**AVIS RELATIF À LA PROTECTION
CONTRE LES EVENTUELS EFFETS NOCIFS ET NUISANCES
PROVOQUÉS PAR LES RAYONNEMENTS NON IONISANTS
GÉNÉRÉS PAR DES ANTENNES ÉMETTRICES STATIONNAIRES**

Commune : BINCHE - Exploitant : ORANGE

Rapport n° 3127 / 2025

Figure 1 : Vue en plan des lieux de séjour et des points de contrôle

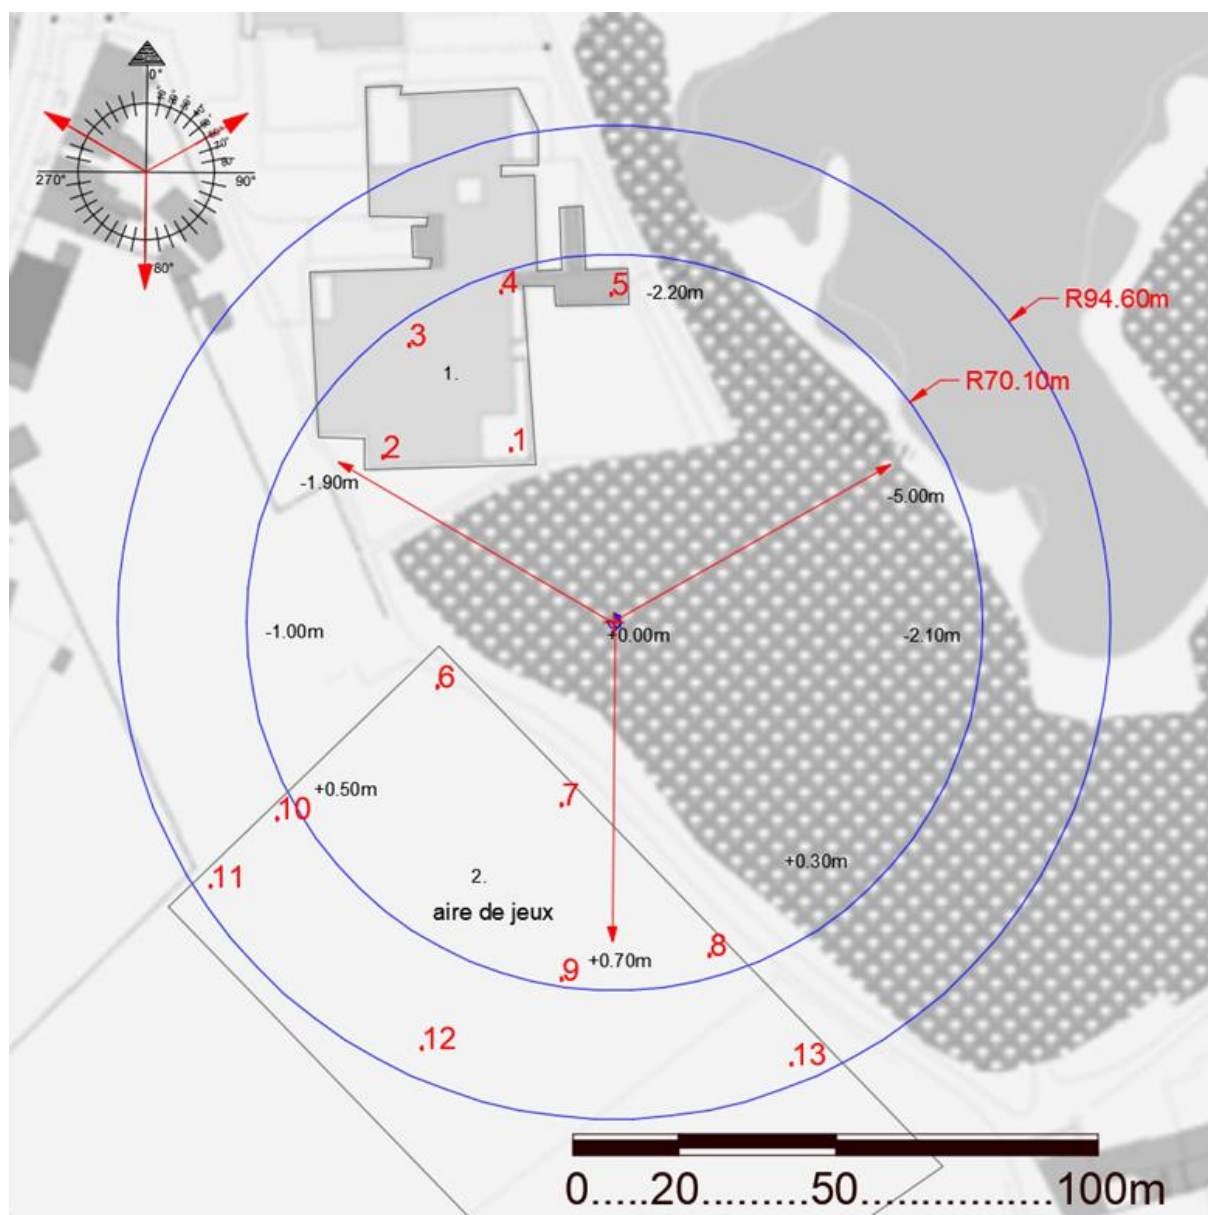
Les fréquences d'émission, la puissance rayonnée par chacune des antennes et leur gain permettent de déterminer le rayon de la zone à analyser. Tout dépassement de la limite par installation est exclu en dehors de cette zone. Le tableau 2 reprend les 35 LS² pour lesquels l'indice d'exposition est le plus élevé. Les différentes colonnes indiquent :

- le numéro du point de contrôle repris sur un des plans de la figure 1;
- le numéro du LS dans lequel se trouve le point de contrôle de la 1^{ère} colonne ;
- l'atténuation d'obstacle prise en compte pour le calcul de l'indice d'exposition dans le LS ;
- le résultat du calcul de l'indice d'exposition.

En ce qui concerne les antennes de l'installation mentionnées dans le tableau 1, la distance maximale à laquelle la limite pourrait être atteinte, à l'extérieur, est égale à 75,1 m. S'il n'y a pas de LS à une distance inférieure, les antennes respectent forcément la limite d'immission.

Dans le cas des LS situés à l'intérieur des bâtiments, une atténuation d'obstacle est prise en compte et il en résulte que la distance maximale à laquelle la limite pourrait être atteinte se réduit à 53,3 m.

Figure 2 : Vue en plan des installations d'antennes dans un rayon de 300 mètres autour de l'installation faisant l'objet de la demande d'avis

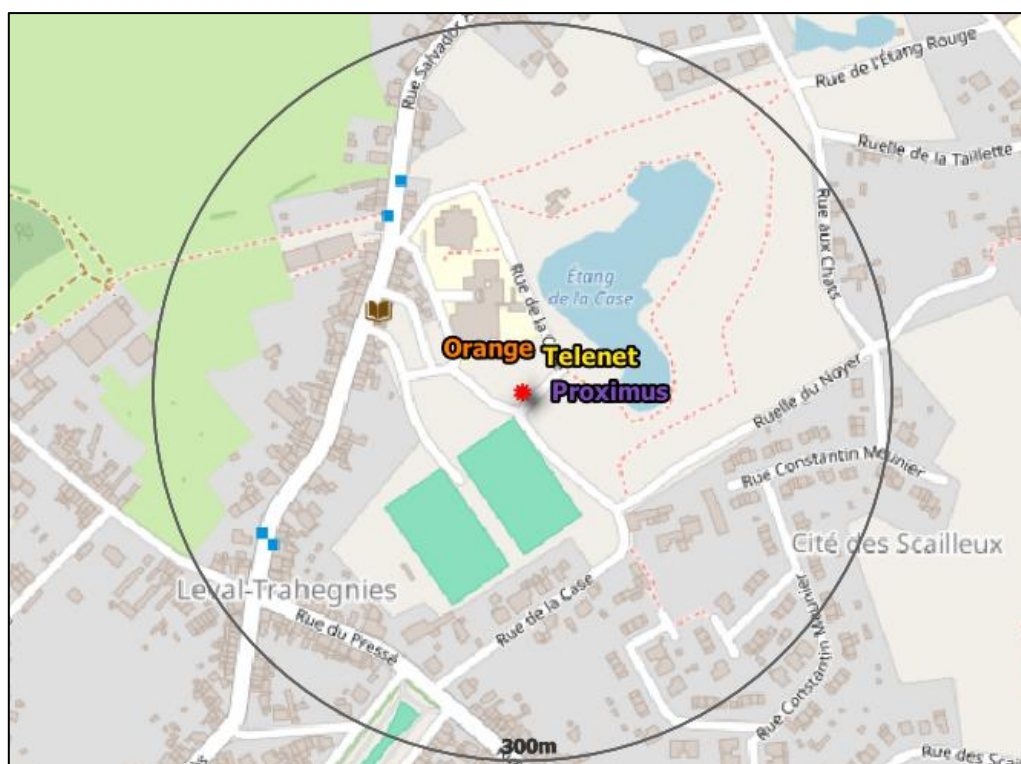
Le plan en projection verticale de la figure 2 indique la localisation des installations d'antennes émettrices stationnaires visées par le décret et situées dans un rayon de 300 mètres autour de l'installation référencée dans le paragraphe 2 et localisée au centre du cercle. Les données de localisation de ces antennes et les avis correspondant sont accessibles via le cadastre en ligne des antennes émettrices stationnaires⁸. Les installations prises en compte dans l'évaluation du respect de la limite cumulative sont les installations d'antennes émettrices déclarées en service par l'exploitant à la date du présent avis, à l'exception de l'installation référencée dans le paragraphe 2 et éventuellement d'autres installations ayant fait l'objet d'une demande d'avis à la même date et qui sont situées à l'intérieur de la zone de 300 mètres de rayon.

Compte tenu des considérations ci-dessus, il apparaît que l'intensité du rayonnement électromagnétique généré, dans les lieux de séjour situés dans un rayon de 300 mètres autour de l'installation référencée dans le paragraphe 2, par l'ensemble des antennes émettrices stationnaires de l'ensemble des exploitants du même site d'antennes émettrices stationnaires respecte la limite fixée à l'article 4, § 2 du décret.
